## 東海第二発電所

### 重大事故等対処設備について

〔 基準津波を超え敷地に遡上する津波  
に対する防護方針 〕

〔 第516回審査会合（平成29年10月5日）時  
の指摘事項に対する回答 〕

## 外郭防護1(取水路・放水路等の経路からの津波の流入防止)に対する防護方針の比較

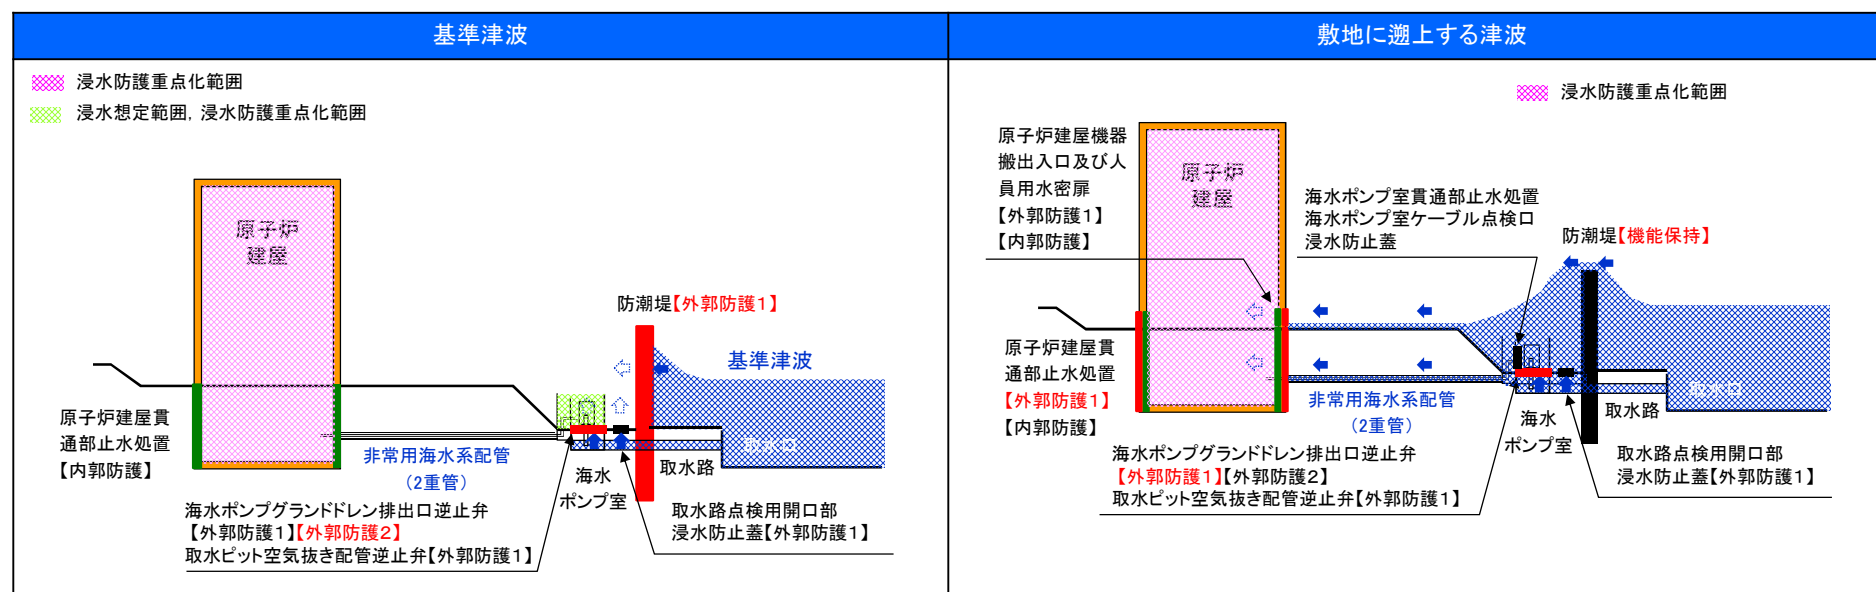
設置許可基準規則及びその解釈並びに審査ガイドの準用に当たって、設置許可基準規則及びその解釈の要求事項等の適用範囲を示すとともに、審査ガイドの確認事項等を踏まえて、基準津波を超え敷地に遡上する津波に対する防護方針について整理して説明すること。

- ✓基準津波に対して、防潮堤及び海水ポンプグランド dren 排出口逆止弁により海水ポンプ室への津波の流入防止対策を講じることから、非常用海水系配管(屋外二重管)は浸水経路でなかった。
- ✓敷地に遡上する津波に対しては、防潮堤を越流した津波が海水ポンプ室を経由して、非常用海水系配管(屋外二重管)に流入する。このため、新たに非常用海水系配管(屋外二重管)が津波の流入経路になることから、接続先である原子炉建屋側において外郭防護1の機能を設定する。
